Mémoire en réponse suite à l'avis  
de l'autorité environnementale

# Projet de parc éolien

COMMUNE DE CARNIERES (59)

FERME EOLIENNE LE MURIER  
233 rue du Faubourg Saint-Martin  
75 010 PARIS

- Depuis le chemin à proximité du cimetière de Naves (Projet à 2950 m)

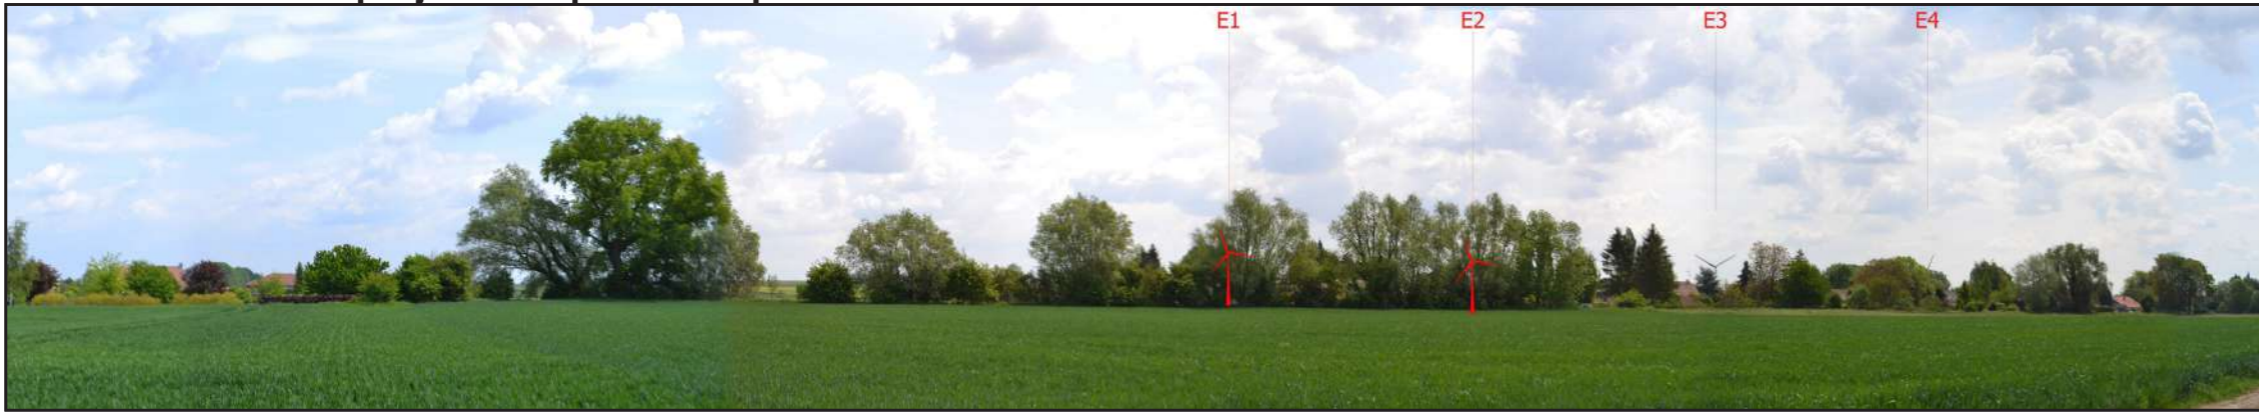
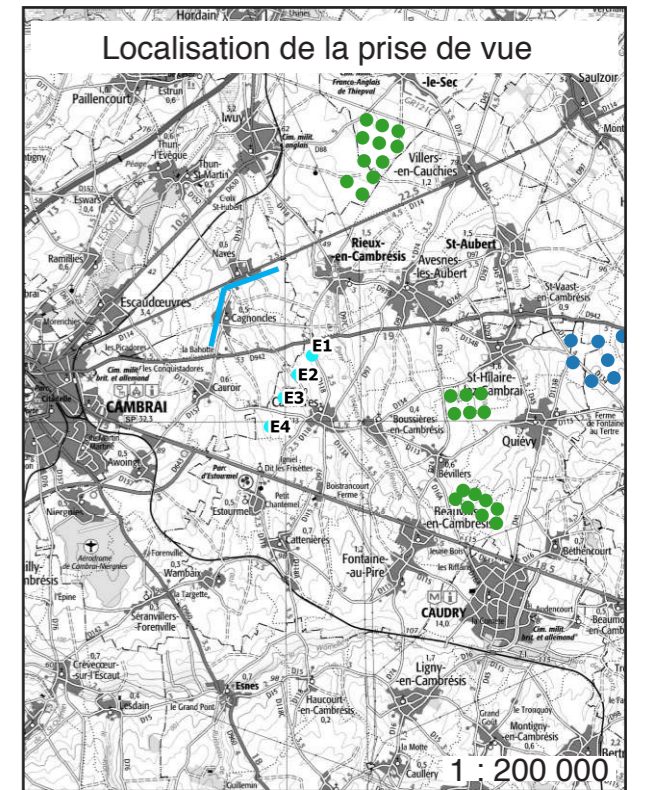
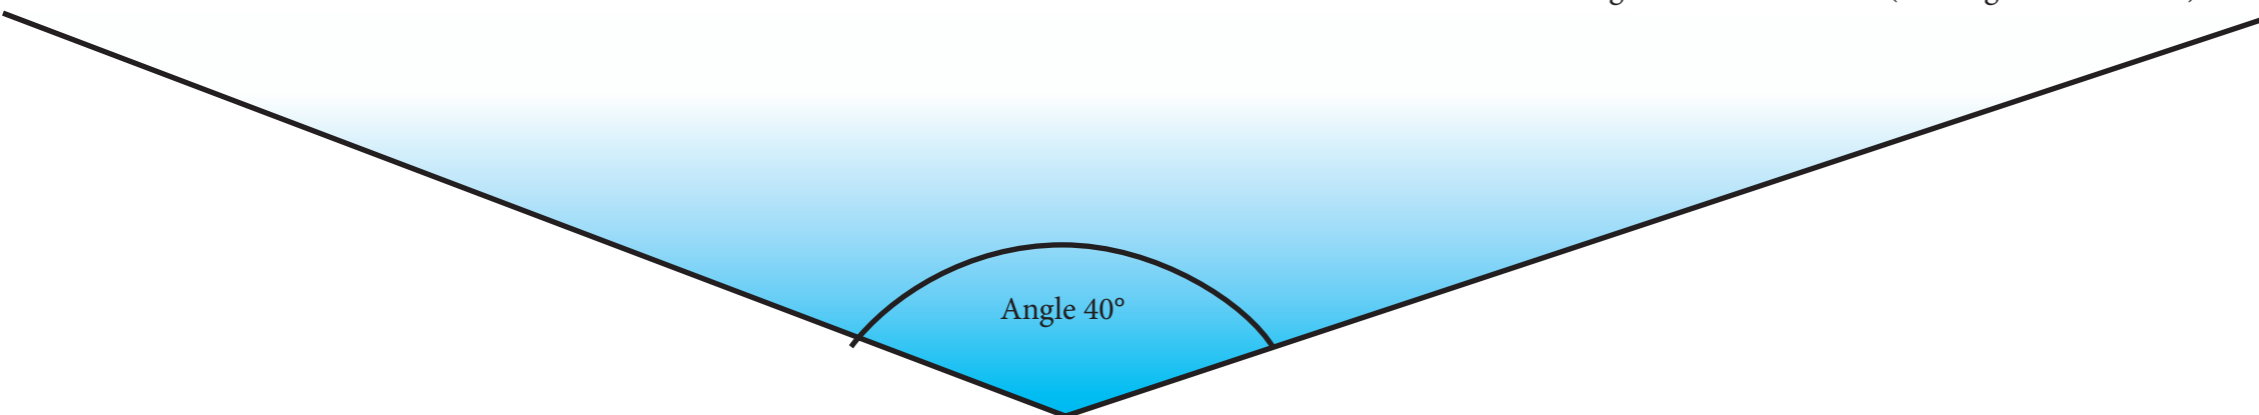
- Au vu de leur agencement, les cimetières militaires de Naves et d'Awoingt ainsi que le cimetière de Cauroir sont susceptibles d'être impactés par le projet sans que des éléments d'appréciation de l'impact sur ces lieux de mémoire ne soient fournis : **afin de compléter l'étude d'impact, Energieteam a répondu favorablement et a réalisé de nouvelles photosimulations permettant d'apprécier l'impact visuel depuis les cimetières de Naves et d'Awoingt (cf chapitre I - 2 en page 4). En ce qui concerne le cimetière de Cauroir, une vue de l'étude d'impact permet déjà d'apprécier l'impact visuel (photosimulation 8 en pages 266-267 de l'étude d'impact).**

Comme on peut le constater, les éoliennes E1 et E2 ne seront pas visibles et seuls des bouts de pales des éoliennes E3 et E4 pourront être aperçues au dessus du rideau boisé situé en second plan.

- Visibilité du projet éolien depuis l'église de Rieux-en-Cambrésis (Projet à 2250 m)

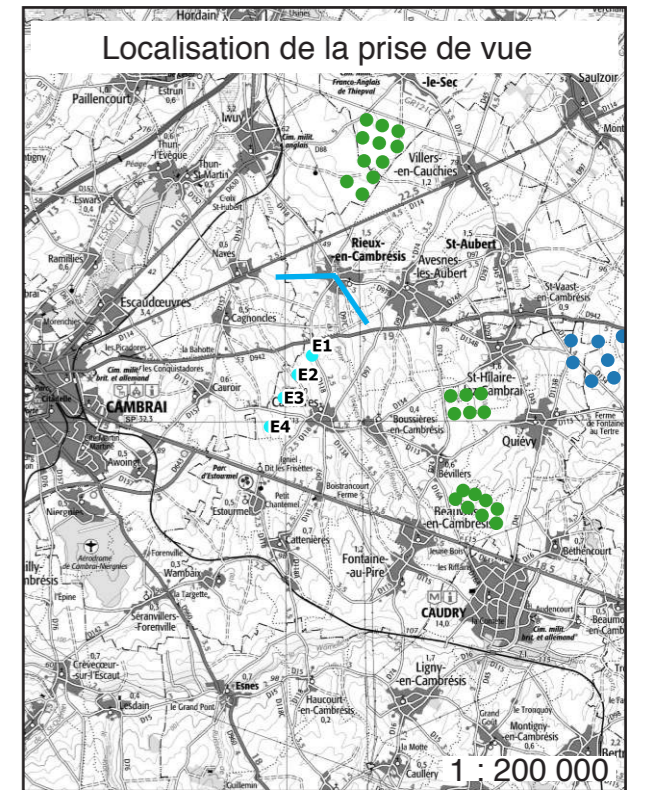
- Concernant l'église de Rieux-en-Cambrésis, le pétitionnaire conclut à une visibilité nulle du projet éolien depuis ce lieu et une covisibilité faible. Toutefois, aucun élément d'appréciation n'est fourni pour qualifier l'importance de cette covisibilité : **une nouvelle photosimulation a été réalisée afin de qualifier l'incidence visuelle du projet (cf chapitre I - 3 en page 8)**

Le photomontage suivant a été réalisé au pied de l'église de Rieux. Comme on peut le constater, le projet éolien, conformément à ce qui a été indiqué dans l'étude d'impact, ne sera pas visible depuis ce point (aucune visibilité).

Concernant la co-visibilité, nous avons noté une co-visibilité potentielle faible, en particulier avec le clocher de l'église et depuis les plateaux environnants. La photosimulation 16 (pages 282-283 de l'étude d'impact), prise depuis la RD114 à proximité de Villers-en-Cauchies, bien qu'en arrière de Rieux ne permettait pas d'apercevoir le clocher de l'église. Il en était de même pour la photosimulation 12 (pages 276 - 277 de l'étude d'impact), prise depuis la RD942 à la sortie d'Avesnes-les-Aubert et sensée illustrer la co-visibilité avec l'église de Rieux.

Aucune co-visibilité notable n'étant souligné depuis la RD 114 et la RD 942, nous avons conclu à l'absence de co-visibilité forte. Nous n'avons toutefois pas écarté de possibles co-visibilités depuis des axes secondaires (co-visibilités faibles étant donné le caractère secondaire des voies).

- Photosimulation 16 (prise de vue du 22/05/2019) : Depuis la RD 114 à proximité de Villers-en-Cauchies (Projet à 5 100 m)

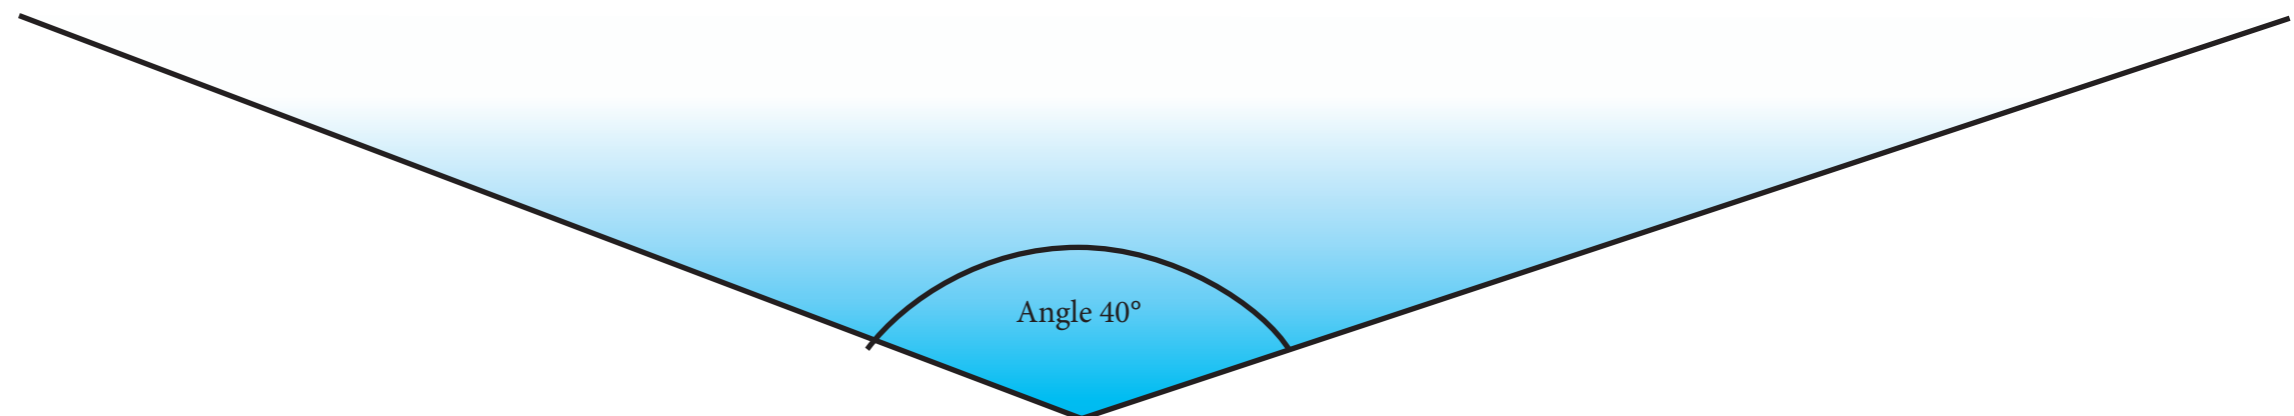
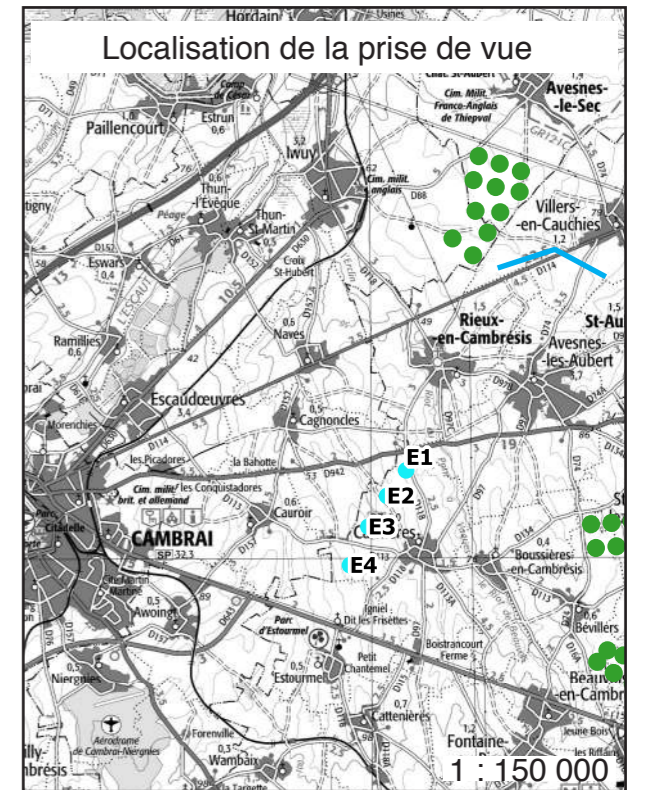
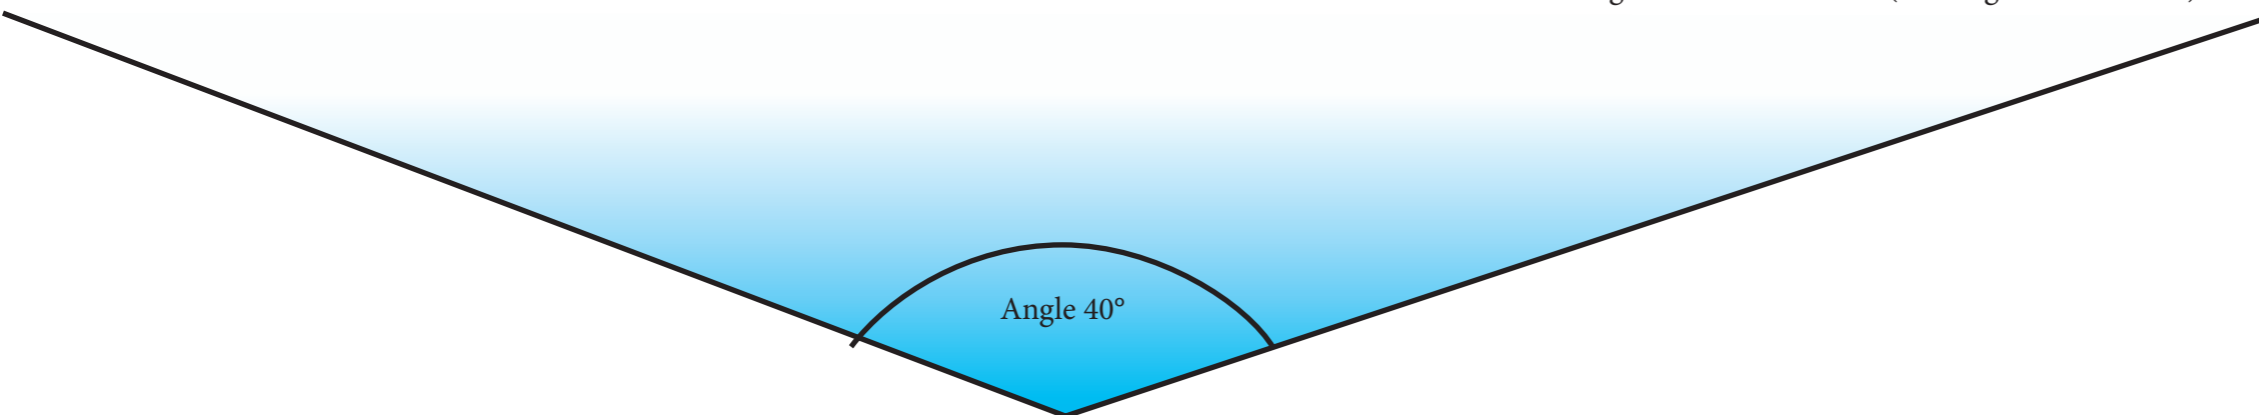
L'autorité environnementale critique également la qualité de certains photomontages et précise que ce point est un frein à l'appréciation de l'impact du projet. Les photomontages 16, 17, 18, 31, 35, et 38 sont explicitement cités : **nous estimons que les photomontages 17 (pages 284 et 285 de l'étude d'impact), 31 (pages 306 et 307 de l'étude d'impact) et 35 (pages 310 et 311 de l'étude d'impact) sont suffisamment nets pour illustrer l'impact visuel du projet. Par contre, il est vrai que les photomontages 16 (pages 282 et 283 de l'étude d'impact), 18 (pages 286 et 287 de l'étude d'impact) et 38 (pages 320 et 321 de l'étude d'impact) sont perfectibles. Aussi, afin de répondre à cet aspect, nous avons réalisé de nouvelles prises de vue (cf chapitre I-4 en page 10).**

Elle montre, comme celle de l'étude d'impact, un vaste plateau dénudé. La vue, légèrement plus décalée vers la droite, permet de mieux découvrir les éoliennes du parc d'Avesnes à Iwuy.

Sur la gauche, le plateau du site est masqué par un écran végétal dense marquant les abords de Rieux en Cambrésis.

Les éoliennes du projet apparaissent au loin sur le plateau, au dessus de cet écran végétal.

#### a - Avesnes-les-Aubert

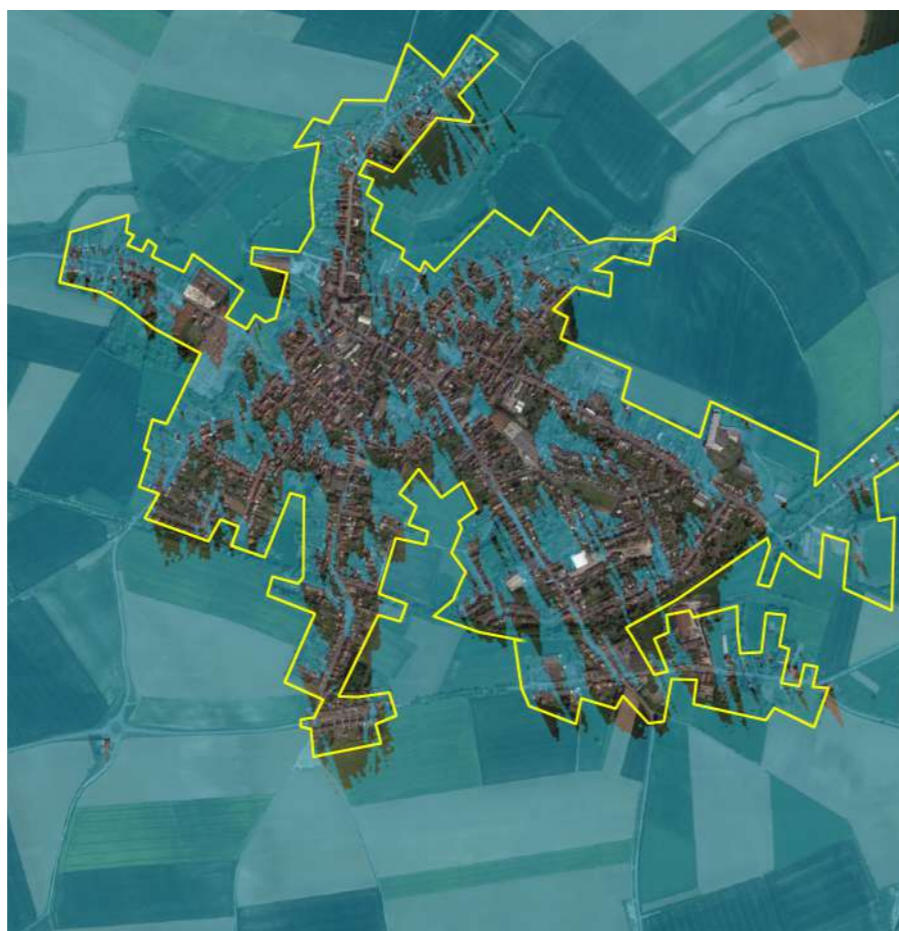
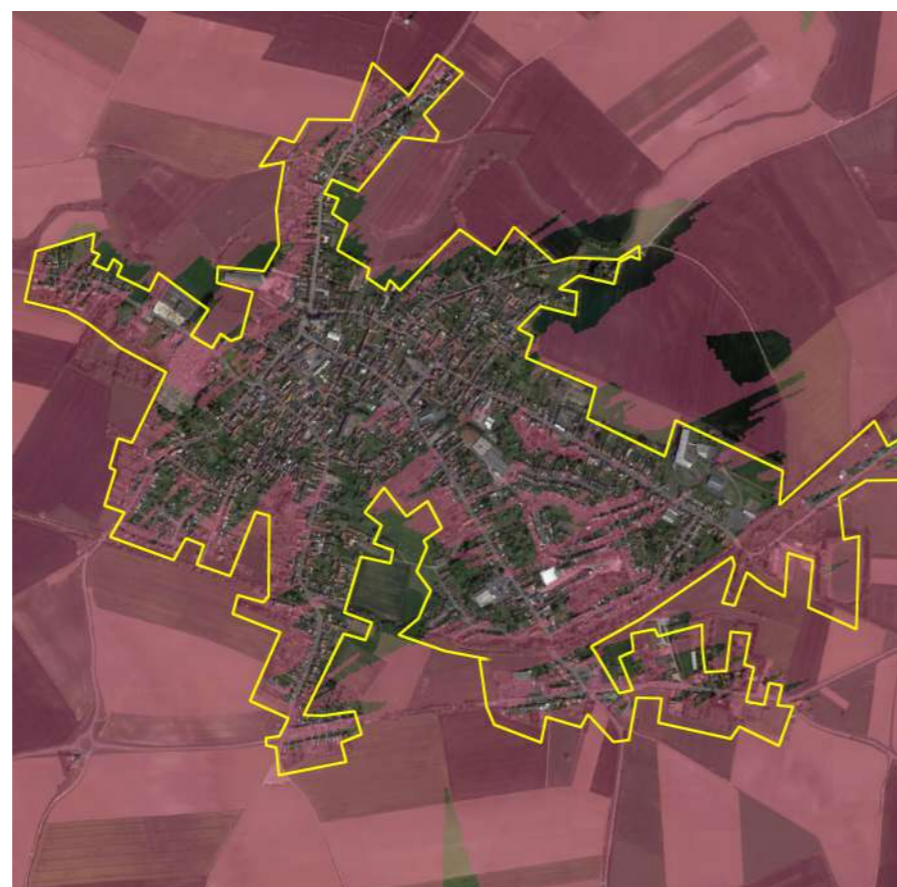
L'étude de visibilité du parc éolien depuis les villages environnants, réalisée dans l'étude d'impact (P 335 et suivantes de l'étude d'impact), montre, selon l'autorité environnementale des indices de saturation notable pour les villages d'Avesnes-les-Aubert, Beauvois-en-Cambrésis et Boussières-en-Cambrésis.

Comme on peut le constater, seule une très petite partie de la zone urbaine est susceptible de permettre une vue sur l'ensemble de ces parcs éoliens (partie colorée en jaune).

Cette carte permet donc de relativiser le risque de saturation visuelle depuis l'agglomération d'Avesnes-les-Aubert.
